تاریخ: ۱۳۹۶/۱۰/۲۵: TBAX212TN1A/24/1	
شماره: ۷۶	صفحه ۱ از ۱
نوع خودرو: X200

**موضوع: تعویض واشر درب سوپاپ به جای مجموعه درب سوپاپ**

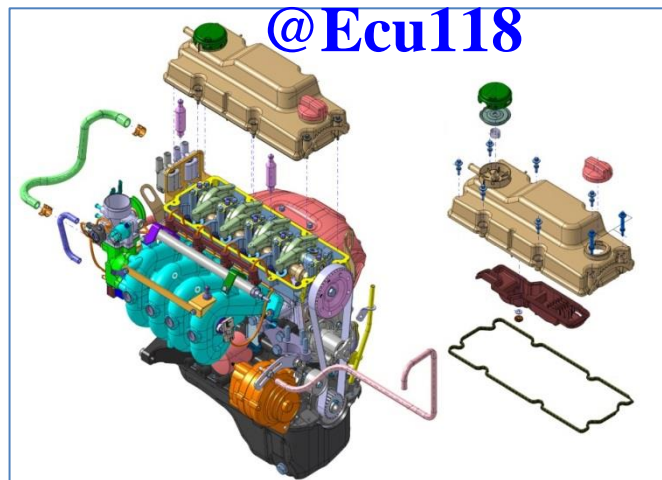
پیرو بررسی های صورت گرفته بر روی قطعات برگشتی درب سوپاپ خودرو تیبیا از شبکه خدمات پس از فروش مشخص گردید ، به دلیل نشتی از ناحیه درب سوپاپ که عمدتاً به علت آسیب دیدگی واشر (تابیدگی ، له شدگی ) حادث می گردد، مجموعه به صورت کامل تعویض می گردد. لذا به اطلاع نمایندگان های محترم می رساند به منظور جلوگیری از تعویض مجموعه کامل در زمان مراجعه خودرو با ایراد نشتی از درب سوپاپ و آسیب دیدگی واشر لازم است پس از عیب یابی صرفاً نسبت به تعویض واشر لاستیکی درب سوپاپ اقدام نمایید و از تعویض مجموعه کامل بدلیل ایراد خرابی واشر درب سوپاپ خودداری گردد.

**شایان ذکر است در صورت تعویض قطعه مجموعه درب سوپاپ بدلیل خرابی واشر کلیم مجموعه کامل مورد پذیرش قرار نمی گیرد .**
